Aeroporto "Vincenzo Bellini"
di Catania Fontarossa
Masterplan 2030

Procedura VIA (VIP 5124)

*Documento di risposta alla richiesta di integrazioni MiTE prot.
0056409 del 26.05.2021*

Relazione generale

Figura 2-4 Configurazione aeroportuale: Raffronto stato di progetto originario e stato di progetto ottimizzato

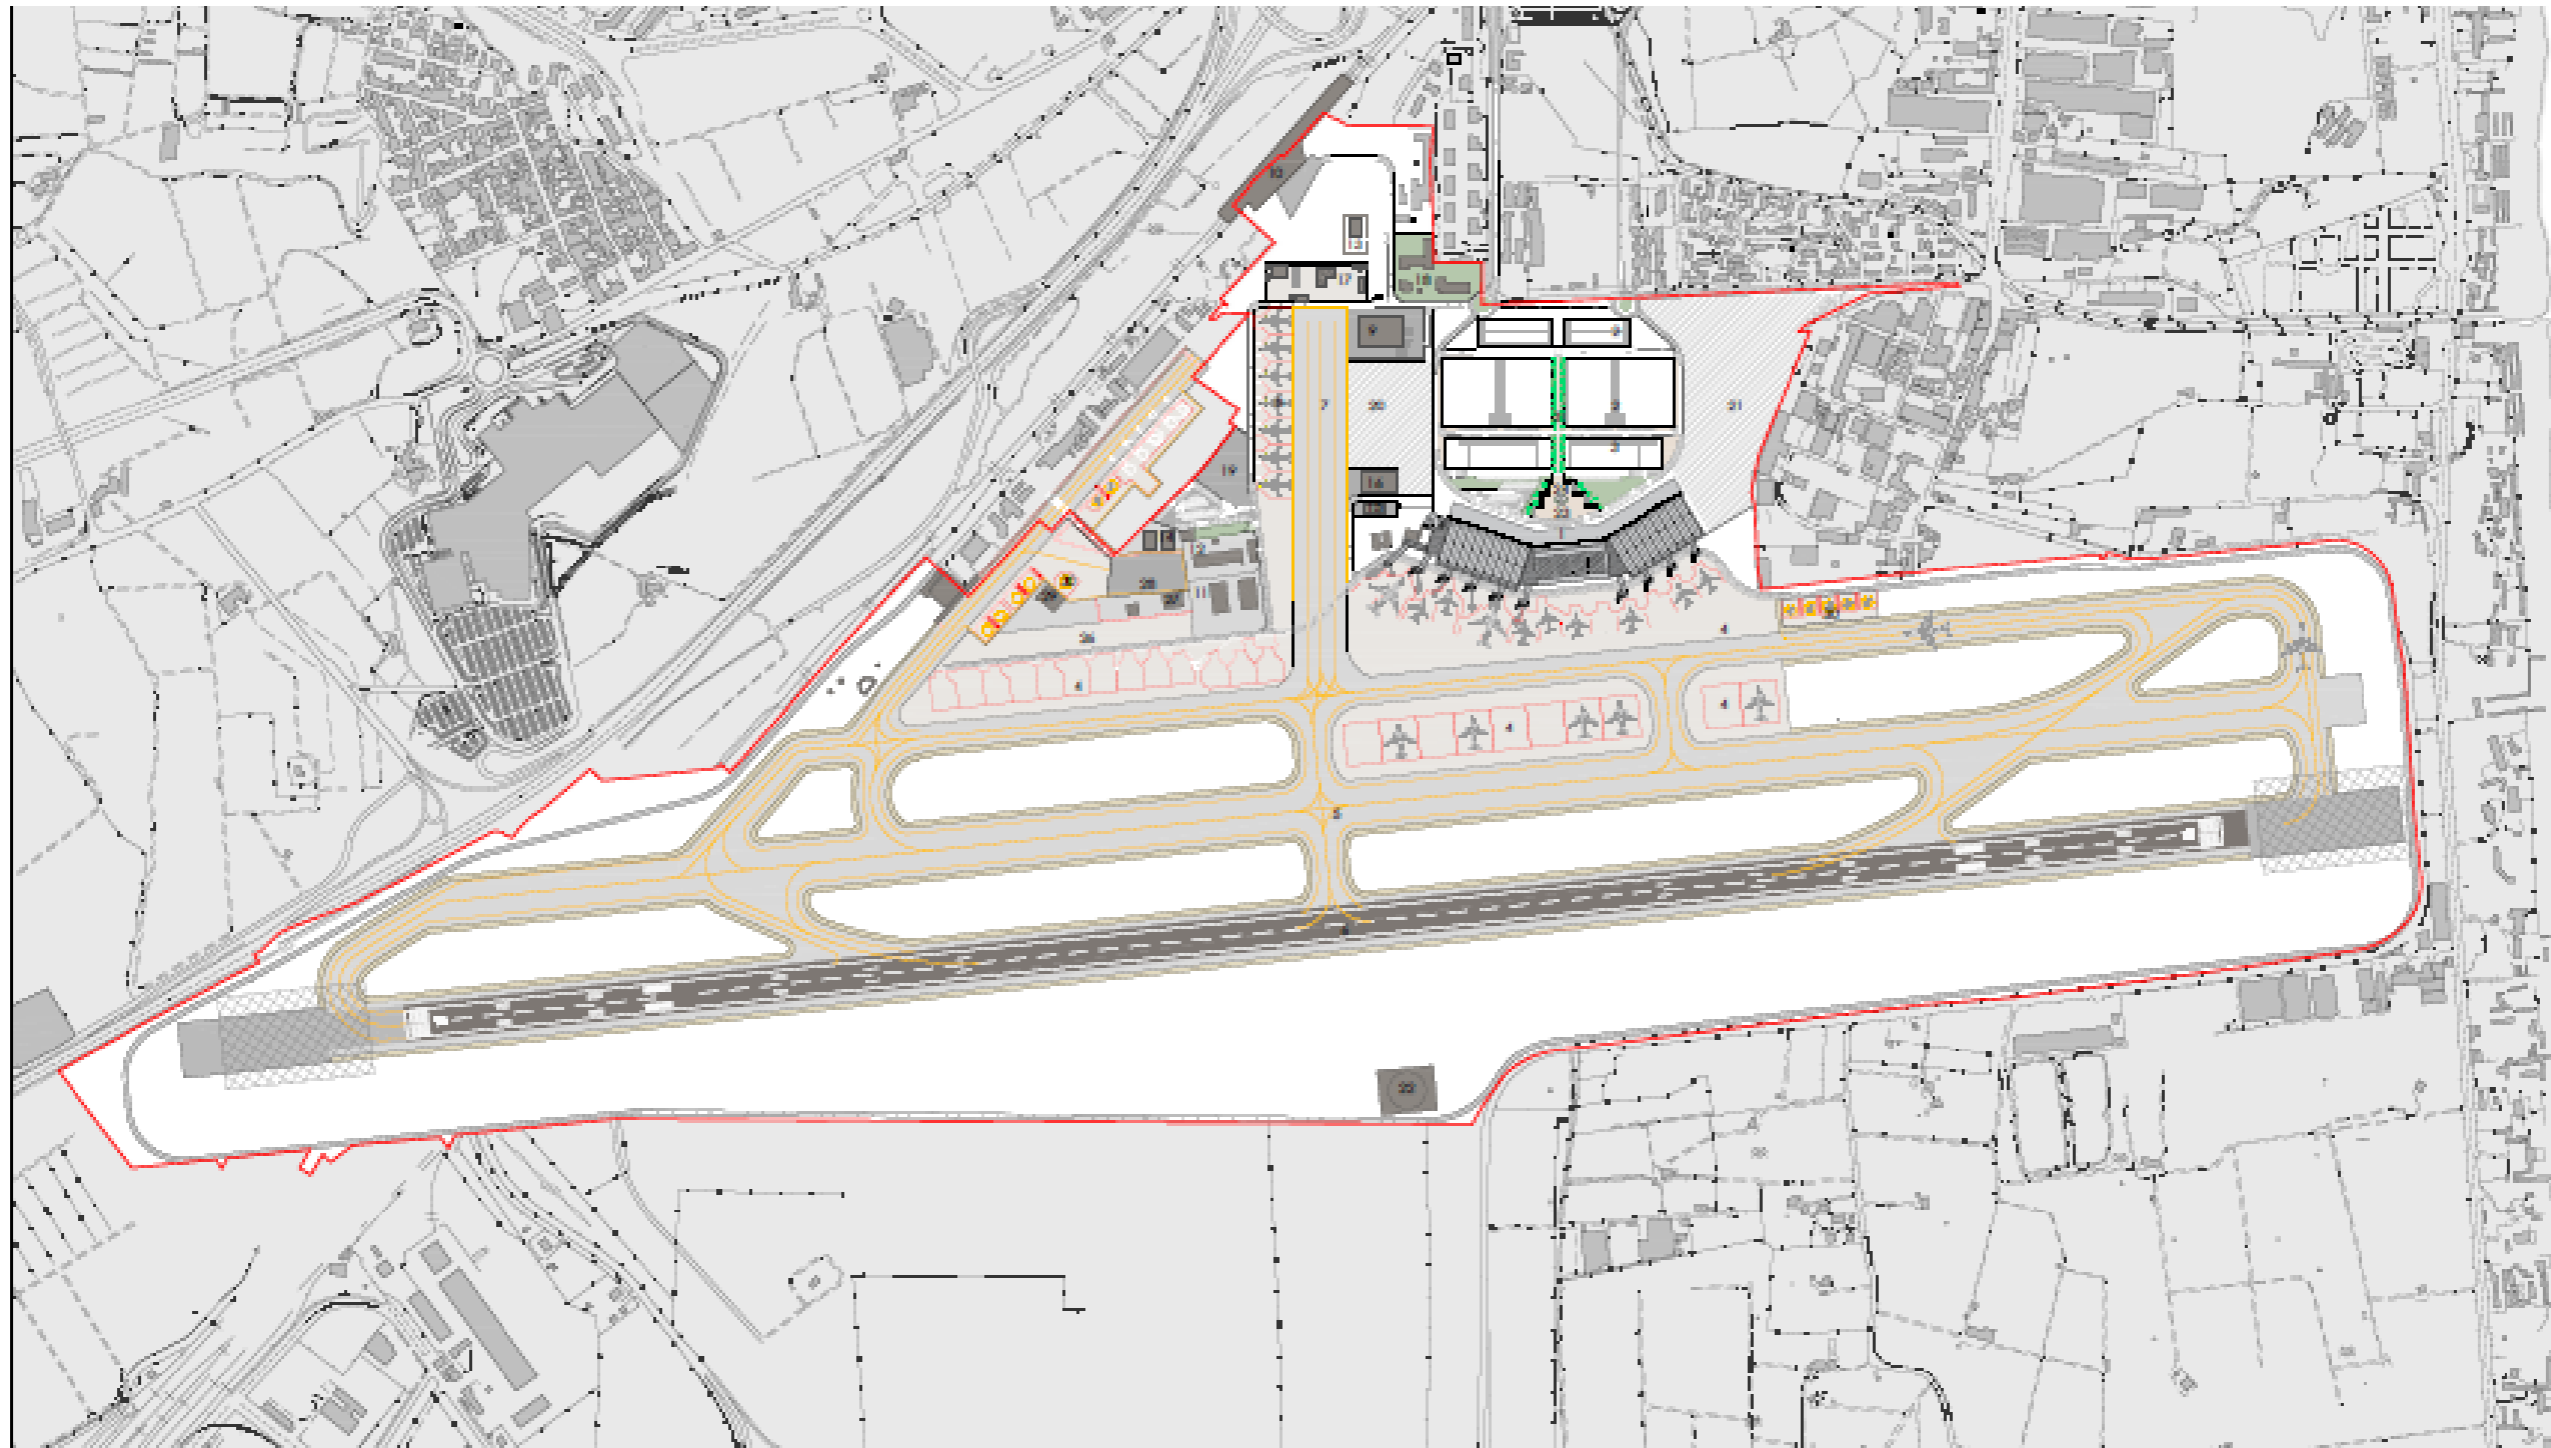
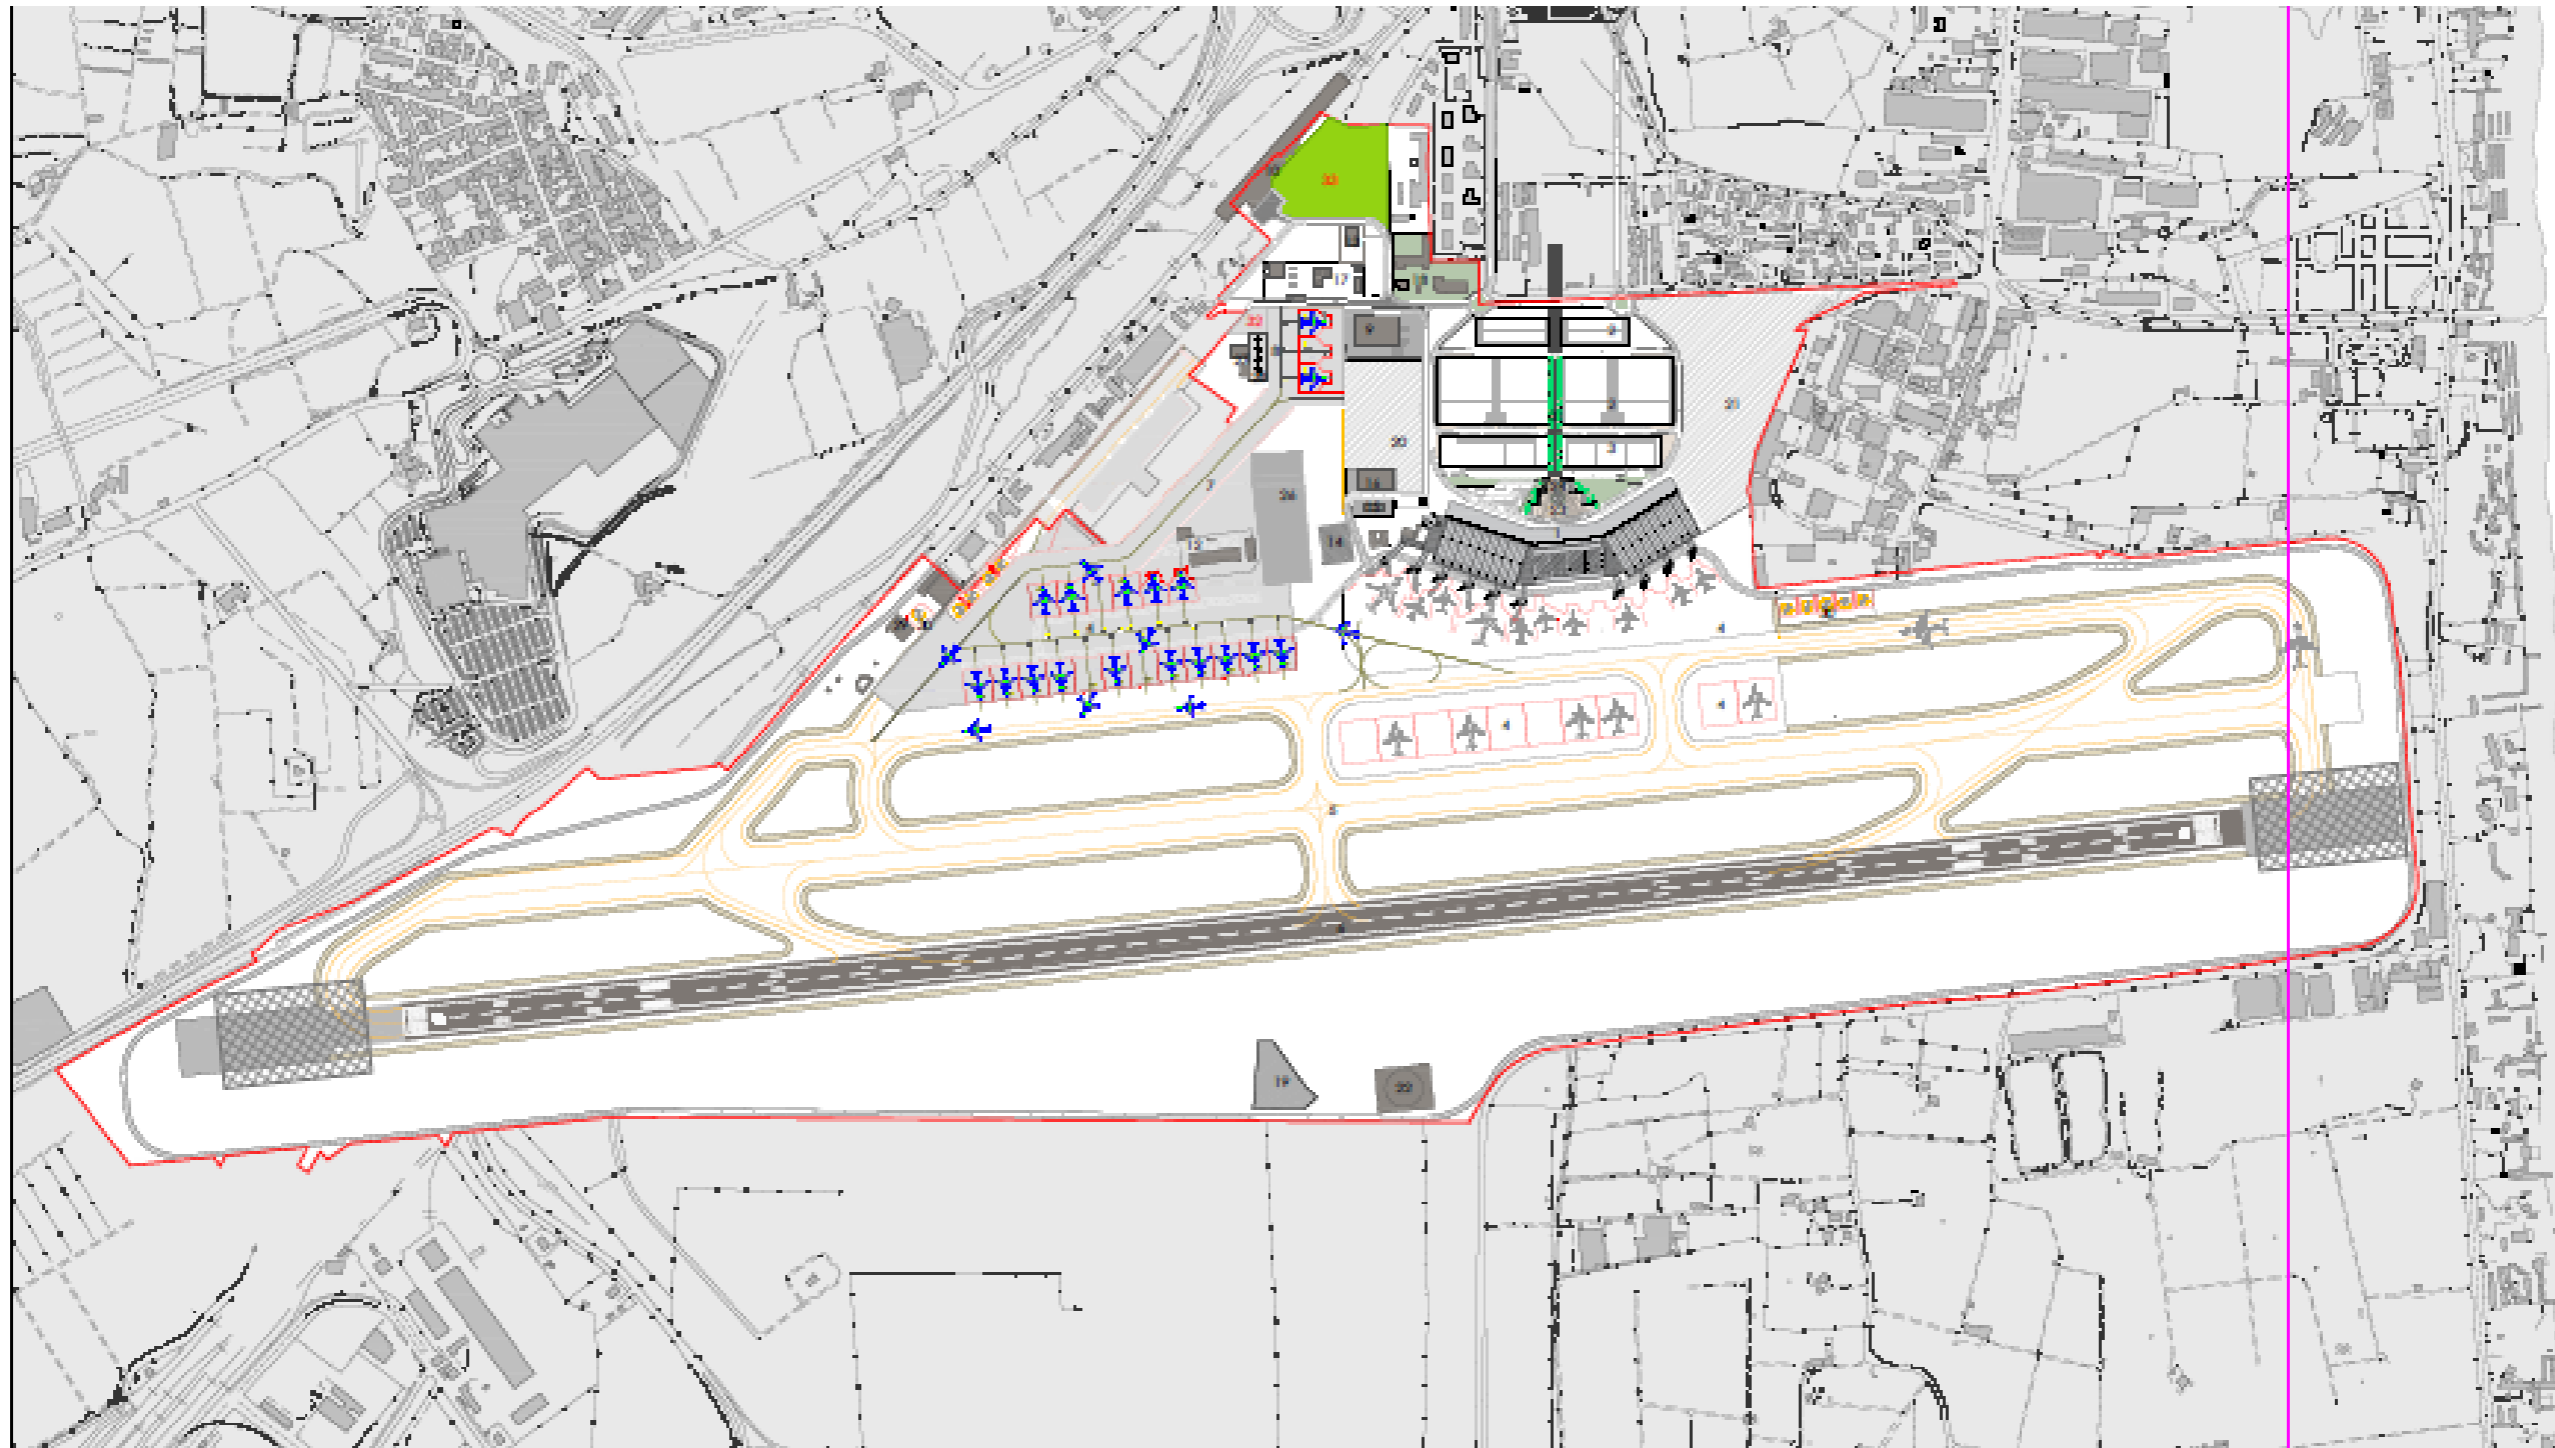
Come nel seguito argomentato, il dare risposta alle richieste di integrazioni di cui alla nota MiTE prot. 0056409 ha - in taluni casi esplicitamente, in altri implicitamente - prospettato la necessità di ripensare alcune delle scelte progettuali operate in sede di redazione del MP2030 relativamente alla definizione della configurazione aeroportuale

Ai fini di un pronto riscontro nel seguito è riportato la configurazione aeroportuale nel suo stato attuale, in quello di progetto ed in quello di progetto ottimizzato, nonché il raffronto tra dette ultime due.
